**Přehledový list připomínek v lokalitě 127 / Na Císařce**

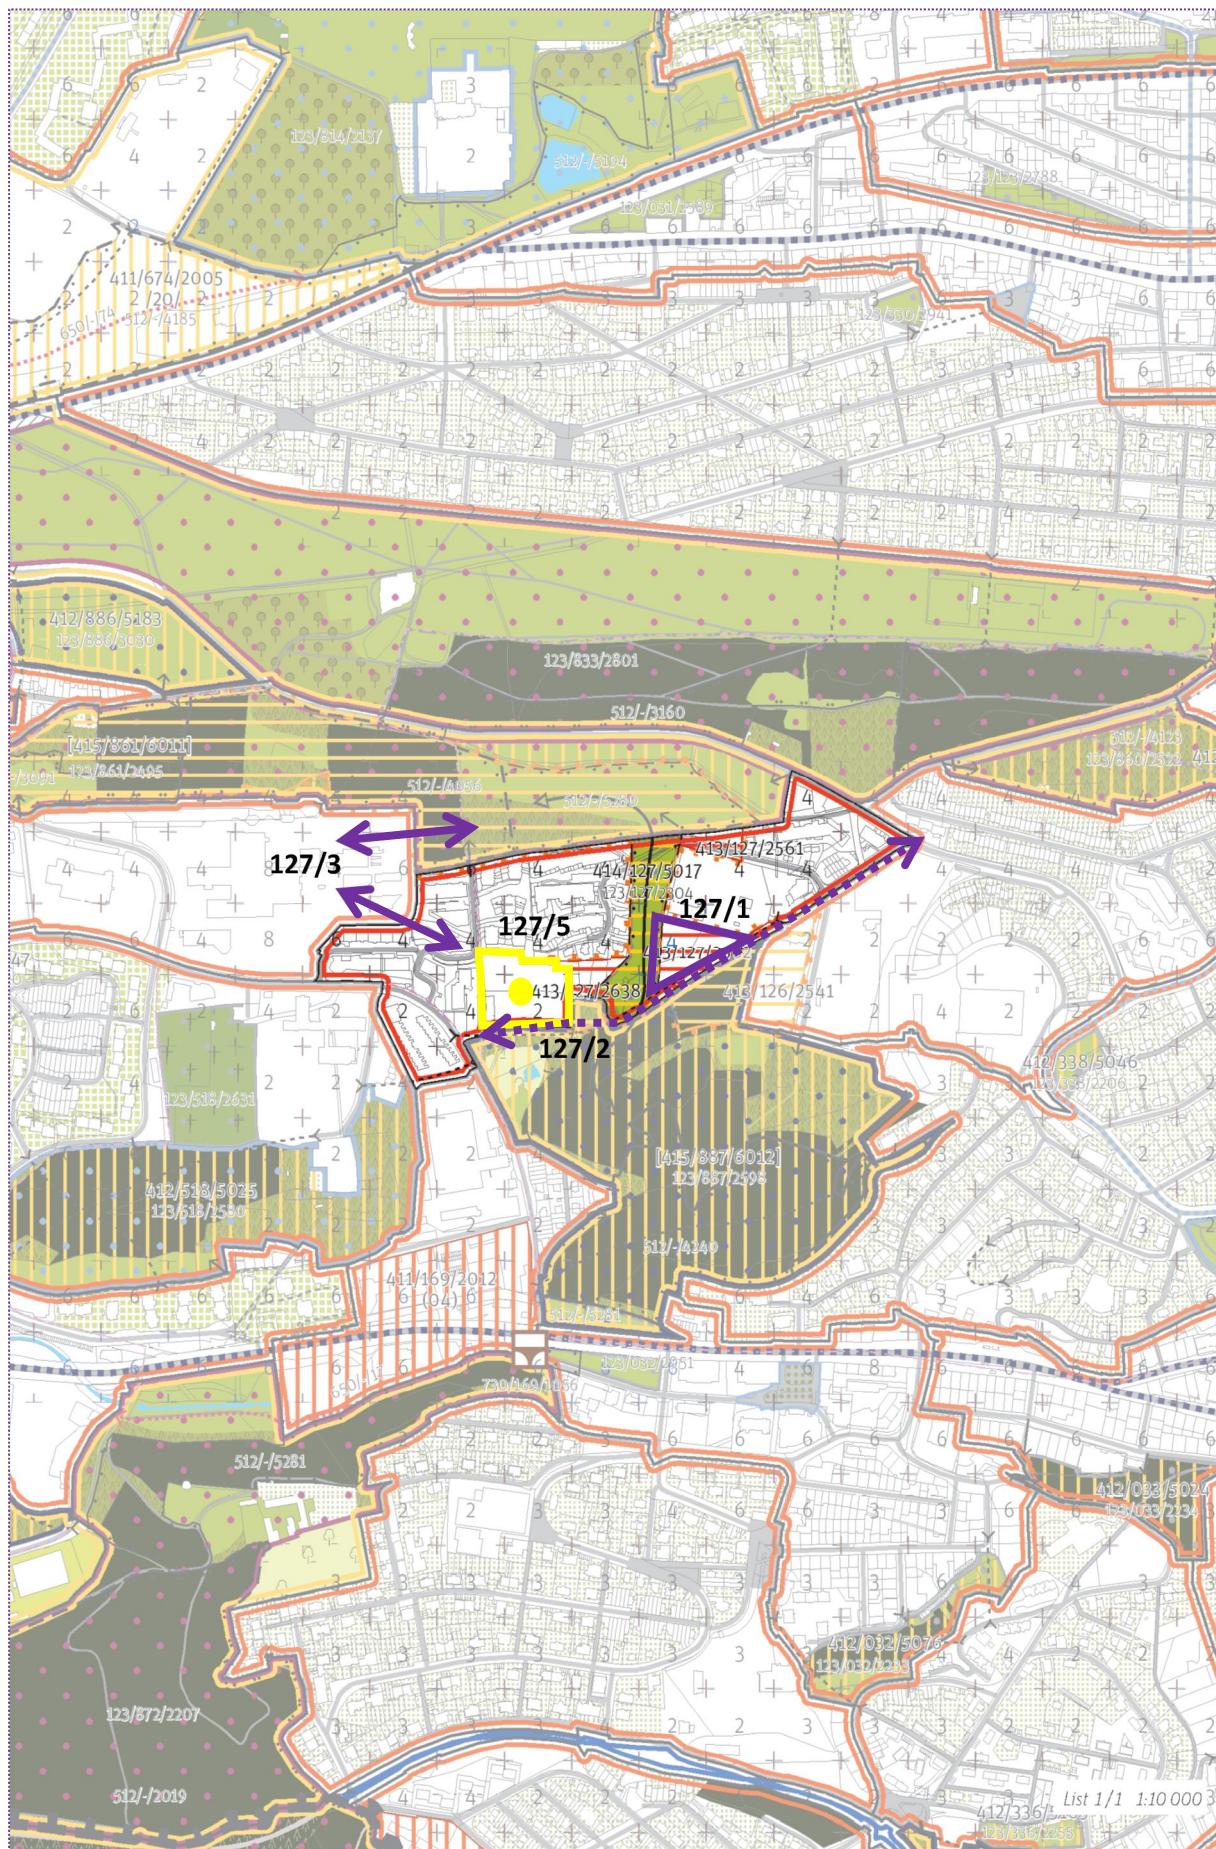
**Změnit rozvojovou plochu 413/127/2562 z účelu bydlení na rekreační využití. Tato připomínka je zásadní.**

Odůvodnění: Rozvojová plocha 413/127/2562 je v místě stávajícího využití „ZMK“, jde o přírodní plochu navazující na památku „Skalka“. Na pozemku je protihlukový val rozvodny VN a obytná zástavba je zde nevhodná, ale lze místo vhodně využít pro rozvoj rekreačního území lépe, než navrhované sousední lesní pozemky (413/127/2562).

**Doplnit cyklistické/pěší propojení Podbělohorská - Pod Kotlářkou. Tato připomínka je zásadní.**

Odůvodnění: V území mezi Ladronkou a Plzeňskou chybí vhodné propojení cyklotras a územím Na Císařce je možné ji snadno trasovat, při využití ulice Smrčinská a úcelové komunikace u FK Sparta Košíře. Chybí tedy jen cca 300m bez oficiální komunikace. Zároveň se touto trasou zpřístupní území, využitelné pro sport a rekreaci (nyní rozv. plocha 413/127/2562 ).

**Doplnit pěší propojení do areálu Nemocnice Na Homolce. Tato připomínka je zásadní.**

Odůvodnění: V území chybí napojení pro pěší do nemocnice Na Homolce a průchod tímto areálem směrem k ulici Roentgenova a dále ke stanici metra Motol. Trasování musí zohlednit značný výškový rozdíl lokalit. Alternativou je i propojení přes území lokality č. 861/Pod Ladronkou. Tato připomínka je podávána také v lokalitách č. 660/Nemocnice Motol a Na Homolce a 861/Pod Ladronkou.

**Vypustit z výkresu 02 rastr Výškové regulace, ponechat jako informativní ukazatel ve Schéma 03. Tato připomínka je zásadní.**

Odůvodnění: Výšková regulace je nepřesná a neumožnila by na mnoha místech ani realizaci již existujících objektů. Výšková regulace pomocí čtverců 100 x 100 m je v území stabilizované lokality s jasnými objemy budov nadbytečná a nepřesná - zavádějící. Výšky hrubého rastru mnohde neodpovídají skutečné hladině. Pravidla pro dostavbu proluk či přestavbu stávajících objektů dostatečně jasně definují výšky existujících objektů a index využití lokality. V transformačních a rozvojových plochách je naopak žádoucí zpřesnit výškovou regulaci a umožnit definování budoucí využitelnosti území (jako obdobu dříve/nyní užívaného KPP).

**Vyznačení stávající občanské vybavenosti bodem. Tato připomínka je zásadní.**

Odůvodnění: Označení stávající OV z koordinačního výkresu 03 je nutné propsat také do základního výkresu 02 a tedy i do KLZ.
